52/EUZ/BO/576/25

Dotyczy: postępowania o udzielenie zamówienia nieobjętego przepisami ustawy Prawo zamówień publicznych w trybie przetargu nieograniczonego pn. „**Dostawa 2 szt. górniczych agregatów hydraulicznych z silnikiem elektrycznym dla PGG S.A. Oddział Zakład Górniczych Robót Inwestycyjnych.** (nr sprawy: **522500039-1**)

Zamawiający, zgodnie z § 32 ust. 2,3,5 Regulaminu udzielania zamówień w Polskiej Grupie Górniczej S.A. udziela odpowiedzi na zapytanie do treści SWZ w następujący sposób:

Pytanie 2

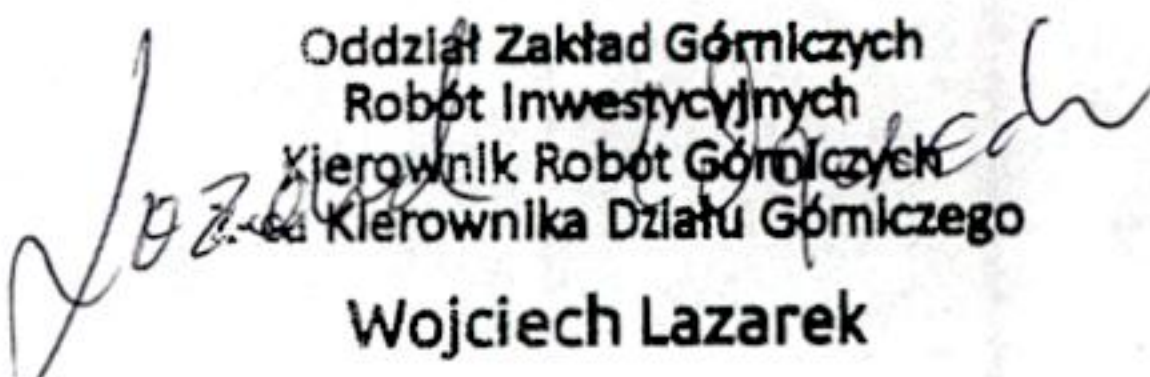
Zwracamy się z prośbą o informację czy dopuszczalna jest zmiana maksymalnych parametrów technicznych w odniesieniu do poniższych wartości:

- a) długość maksymalna określona -1950cm-nasza propozycja-1470cm
- b) wysokość maksymalna – 950 cm- nasza propozycja-977cm
- c) szerokość maksymalna – 700 cm- nasza propozycja-806cm
- d) pojemność zbiornika oleju: dopuszczalny zakres 50 – 70 dm³; -nasza propozycja 120 dm³

Parametry techniczne zgodnie z SWZ
